# PROJET ÉOLIEN

## Côte des Vauzelles (08)

Réponse à l'avis de la MRAe Grand Est  
N° 2023APGE98

Février 2024

Carte 1 : Évolution du paysage du site du projet entre 2016 et aujourd'hui (janvier 2024)

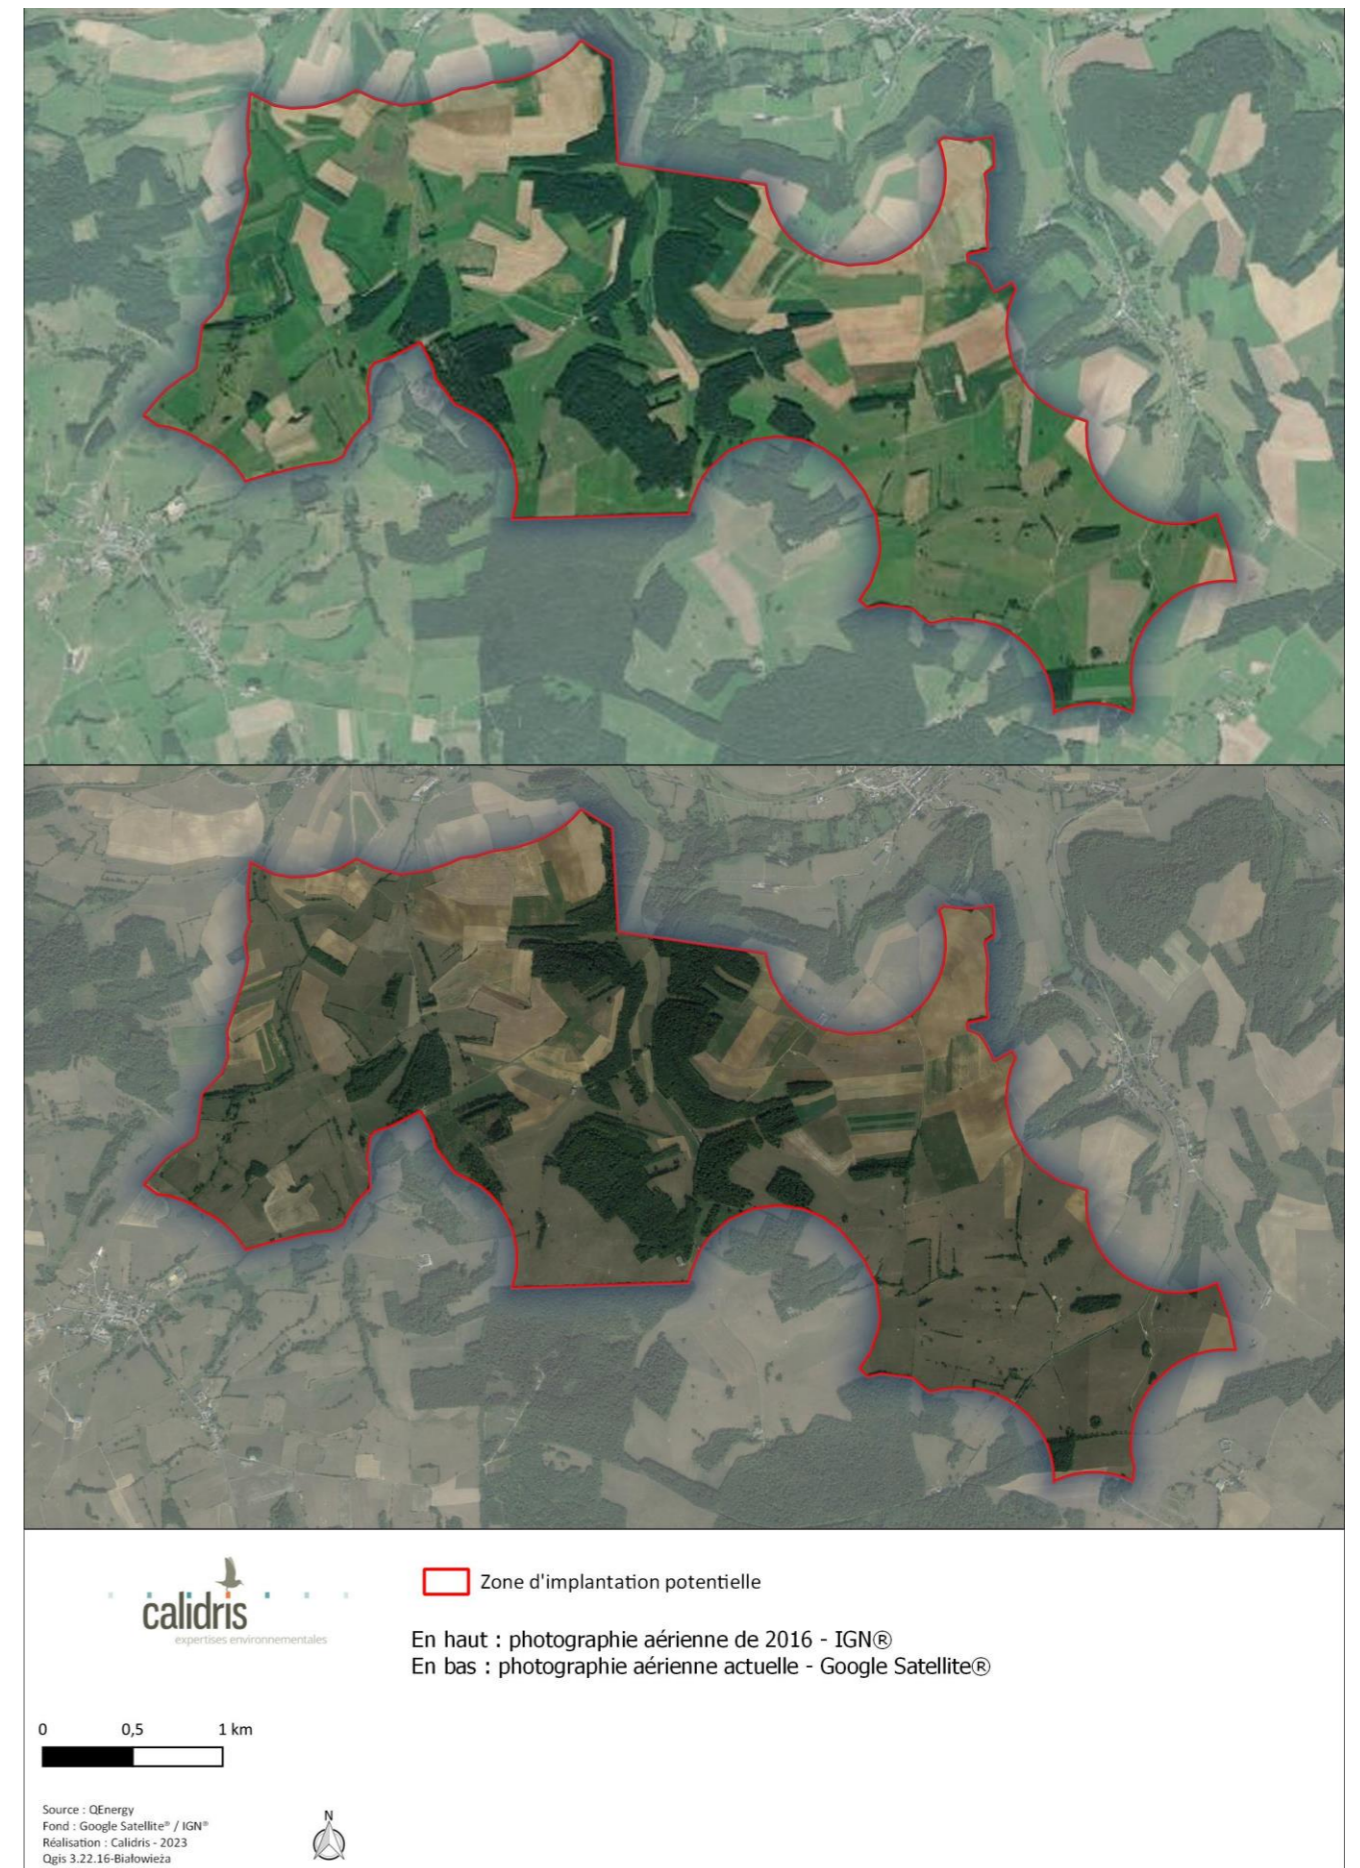
p.3 Le dossier établi il y a près de 4ans, comporte des relevés naturalistes datant de 2015 et 2016 qui n'ont pas été mis à jour.

Il est vrai que les relevés naturalistes complets du dossier ont été réalisés en 2015 et 2016. Cependant, une partie des données naturalistes a été mise à jour en 2019 lors des demandes de compléments reçues en février 2019. Cette mise à jour concerne les espèces suivantes : Cigogne blanche, Cigogne noire, Milan royal et avifaune nocturne.

De plus, le paysage de la ZIP a peu évolué entre 2016 et aujourd'hui. La comparaison des photographies aériennes témoigne de cette évolution peu marquée (cf. carte suivante). En dehors du boisement situé au sud-ouest de la ZIP, les habitats sont majoritairement les mêmes, avec une conservation des haies et bosquets, ainsi que des prairies.

Ainsi, au regard de cette faible évolution paysagère, la composition des peuplements de faune et de flore a probablement également peu évolué. Par conséquent, bien que les inventaires naturalistes soient relativement anciens, les espèces présentes sur le site du projet aujourd'hui sont probablement les mêmes que celles présentes en 2015-2016 et 2019.

Figure 139 : Synthèse des sensibilités écologiques et éoliennes de la variante 3

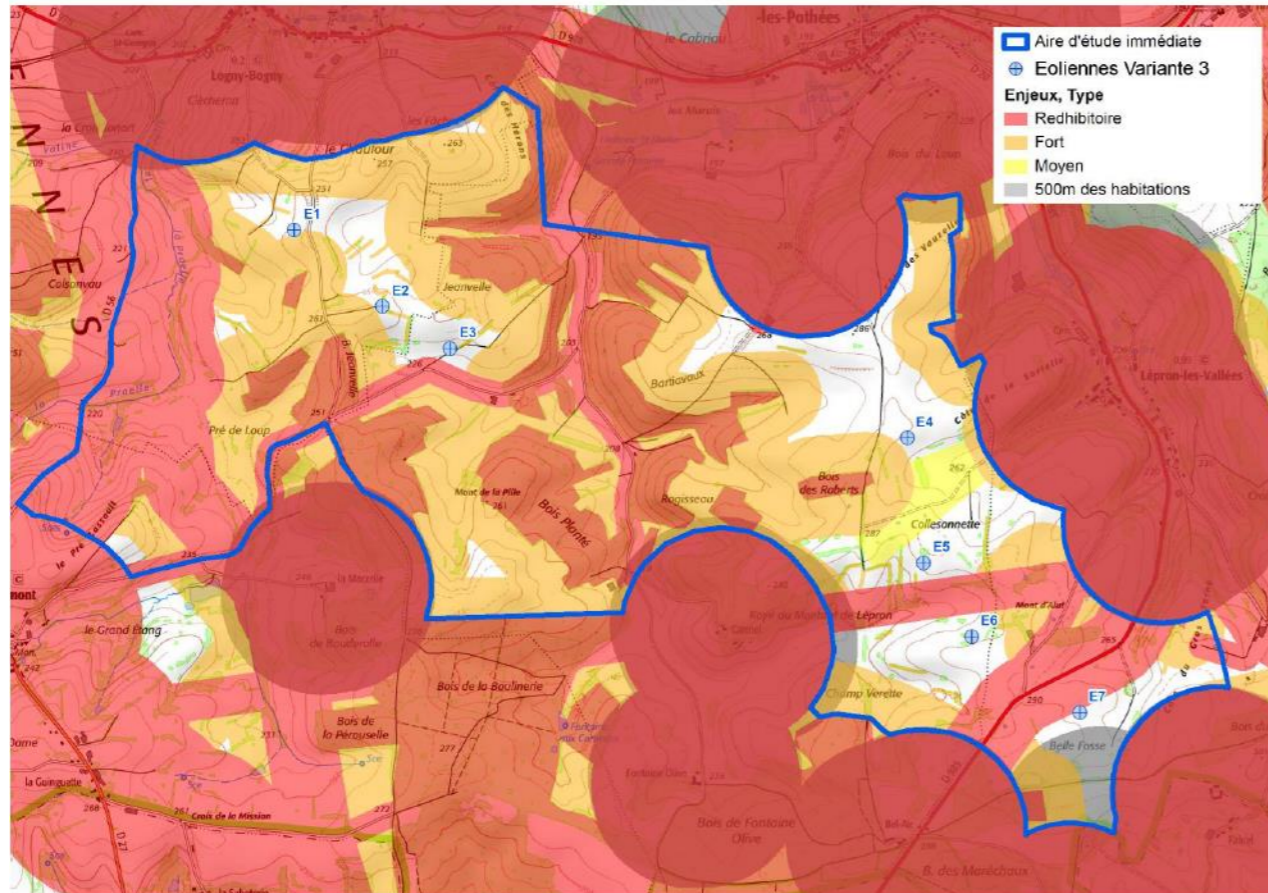
*p.7 L'Ae rappelle au pétitionnaire qu'il doit présenter dans son dossier la recherche des solutions de substitution raisonnables prescrite par l'article R.122-5 II 7° du code de l'environnement, s'appuyant sur une analyse des impacts environnementaux pour le site retenu en comparaison avec les impacts environnementaux sur d'autres sites possibles, dans le but de retenir le site de moindre impact environnemental.*

La variante retenue, composée de 7 éoliennes, disposée en deux groupes de 3 et 4 machines, constitue le projet de moindre impact toute thématique confondue sur ce site. En effet, ce projet allie la meilleure prise en compte des sensibilités écologiques, des enjeux paysagers, économiques et humains (cf. *Présentation des variantes p.220-228 de l'étude d'impact*). Le choix de l'implantation finale est le fruit d'un compromis entre les différentes composantes du territoire.

Dans le cadre de la prise en compte de la zone humide, des visites de terrain ont été réalisées et les mesures suivantes ont été prises :

- Évitement des mares présentes sur la zone (enjeux écologiques) ;
- Modification de certaines implantations des ouvrages ; Modification de l'orientation des plateformes ; (en particulier éolienne 5 : limitation de l'emprise de l'éolienne sur les zones humides pédologiques en maximisant son emprise sur la poche limono-sableuse saine en surface) ;
- Utilisation au maximum des chemins et routes existants

Carte 2 : Nidification de la Cigogne noire entre 2017 et 2023 dans le secteur du projet (source : LPO Champagne-Ardenne, 2023)

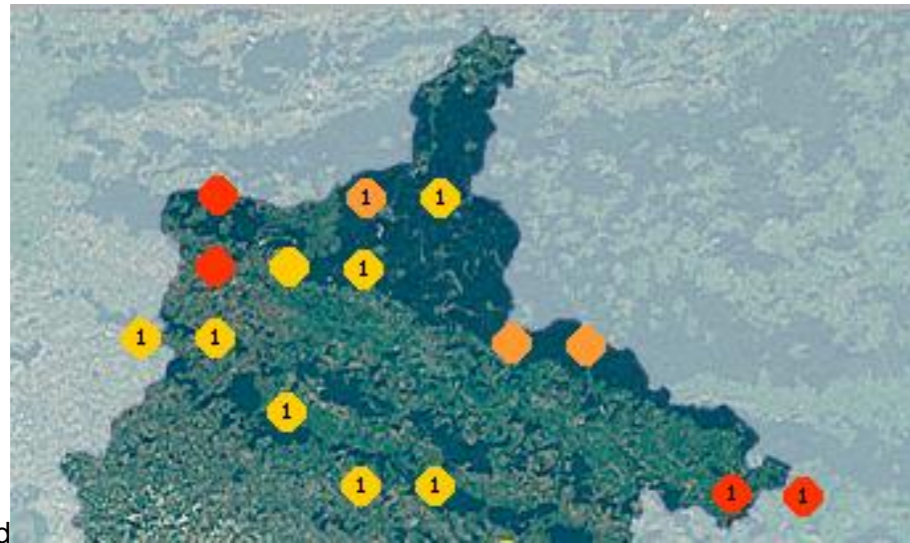
*p.11 La MRAe recommande au pétitionnaire de se rapprocher du réseau « Cigognes noires » de la Ligue de protection des oiseaux (LPO) et de l'Office national des forêts (ONF) afin d'affiner l'évaluation des impacts sur cette espèce.*

*Elle recommande également de compléter les inventaires par une étude spécifique permettant d'évaluer l'utilisation du site durant les 3 mois de la période critique de nourrissage.*

Historiquement, la Cigogne noire était connue pour nicher dans le massif forestier de Signy-l'Abbaye. Or, bien que l'espèce soit mentionnée dans le DOCOB datant de décembre 2000, elle n'est pas indiquée dans le formulaire standard de données de la ZSC n°FR2100300 « Massif de Signy-l'Abbaye » datant d'octobre 2023. Ainsi, la nidification de la Cigogne noire ne semble plus d'actualité dans ce massif situé à 2 km du site du projet.

De plus, d'après les données atlas disponibles pour la Cigogne noire sur le site de la LPO Champagne-Ardenne (LPO CHAMPAGNE ARDENNE, 2023), la Cigogne noire est indiquée comme nicheuse possible sur la période 2017-2023 (cf. carte suivante) sur la maille qui contient les communes de Marlemont et Lépron-les-Vallées. Elle était nicheuse certaine sur cette maille sur la période atlas 2009-2014, probablement dans le massif de Signy-l'Abbaye, et cette nidification n'est plus avérée sur la période 2017-2023. La

donnée de nidification certaine la plus proche sur la période 2017-2023 est localisée sur des mailles situées au nord-ouest du site du projet. Ces mailles contiennent la ZPS n°FR2112013 « Plateau ardennais » qui abrite entre 15 et 20 % de la population nicheuse française de Cigognes noires. Ce site Natura 2000 est situé à plus de 10 km du site du projet.
